工程变更申请书 (ECR)

变更申请时间	2022. 04. 27	车型代号	陕汽	变更申请输入文件	
客户名称		提出人	<input type="checkbox"/> 客户 <input checked="" type="checkbox"/> 公司 <input type="checkbox"/> 供应商	ECR编号	ECR0007803
总成名称	气袋腰托总成			总成件号	SHT0011609
零/部件名称				零/部件件号:	
项目阶段	<input type="checkbox"/> PCT 阶段 <input type="checkbox"/> ED 阶段 <input type="checkbox"/> ET 阶段 <input type="checkbox"/> PT 阶段 <input checked="" type="checkbox"/> SOP 阶段			变更零件类型	<input type="checkbox"/> 自制件 <input checked="" type="checkbox"/> 采购件 <input type="checkbox"/> 外协件
更改类型	<input checked="" type="checkbox"/> 设计 <input type="checkbox"/> 工艺 <input type="checkbox"/> 模具 <input type="checkbox"/> 夹具 <input type="checkbox"/> 检具 <input type="checkbox"/> 试验\检测方法 <input type="checkbox"/> 原材料 <input type="checkbox"/> 重要二次配套 <input checked="" type="checkbox"/> 其他:				
更改原因	<input checked="" type="checkbox"/> 改进措施 <input type="checkbox"/> 预防措施 <input type="checkbox"/> VA/VE <input type="checkbox"/> 客户要求 <input type="checkbox"/> 其它			是否需提交客户批准	<input type="checkbox"/> 是 <input checked="" type="checkbox"/> 否 <input type="checkbox"/> N/A

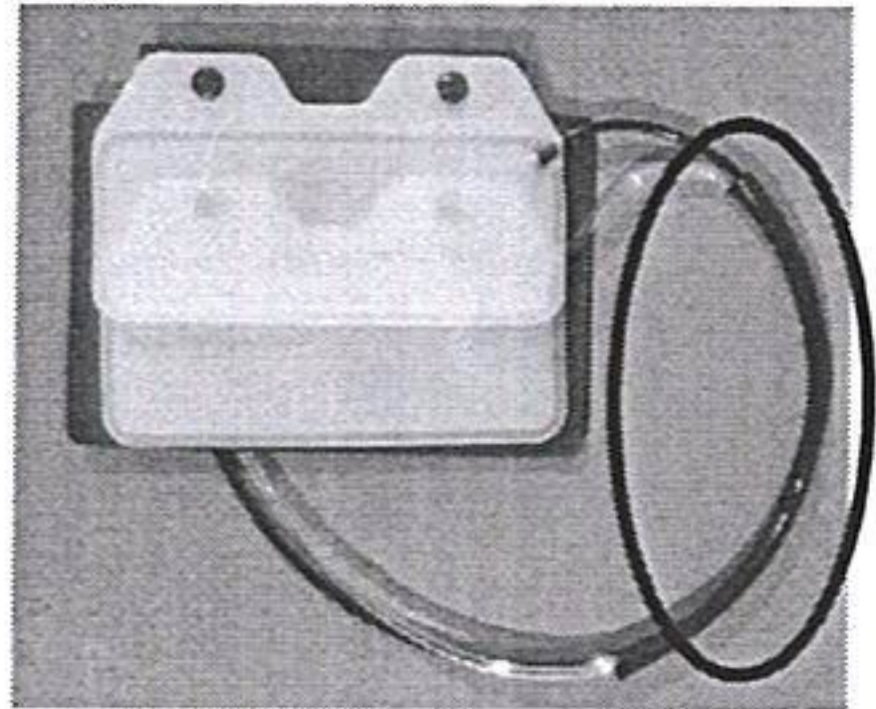
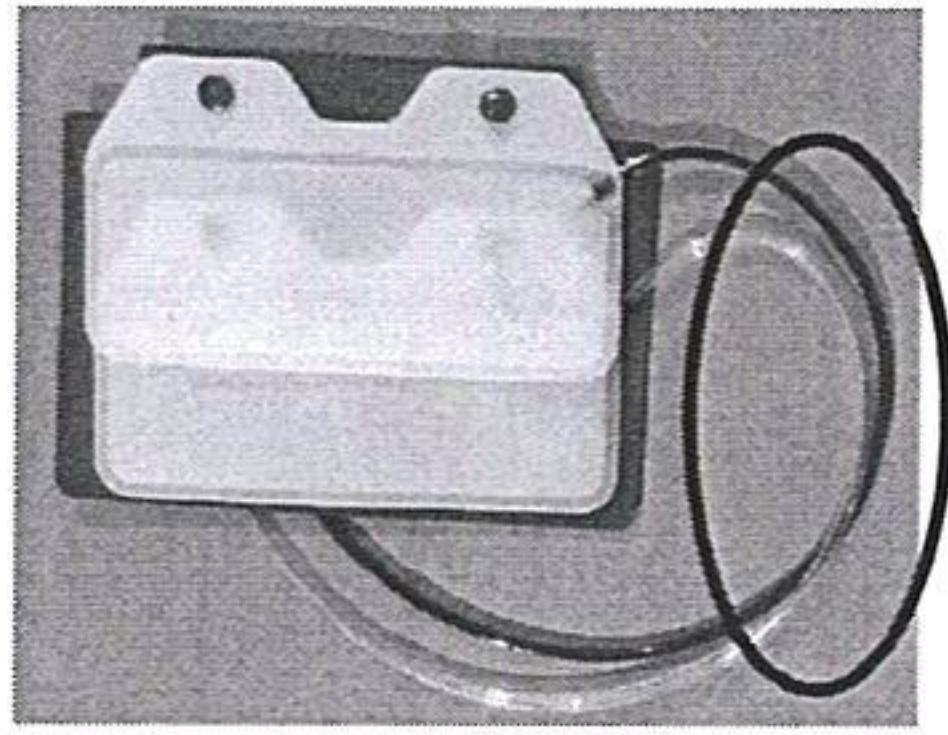
更改等级	<input type="checkbox"/> 级别1		<input type="checkbox"/> 级别2		<input checked="" type="checkbox"/> 级别3
	较大的更改: 该更改将影响产品的外形、安装或功能		重要的过程更改: 对客户而言该更改有明显的外观变化		对产品成本、库存、质量成本等影响的更改, 对客户无直接影响
变更申请内容	变更申请前: 详细内容见图纸 1、为了保护腰托气袋气管和外观美观, 所以在气管上套着防磨软管; (SHT0011609) 此腰托气袋总成Φ12防磨软管长度300±5。			变更申请后: 详细内容见图纸 1、西安工厂反馈不会出现气管划伤和外观问题, 所以为降成本取消防磨软管。

已与西安工厂沟通确认无风险
上传 Confluence 系统

统计在制品库存后切换。出报告。
张殿军
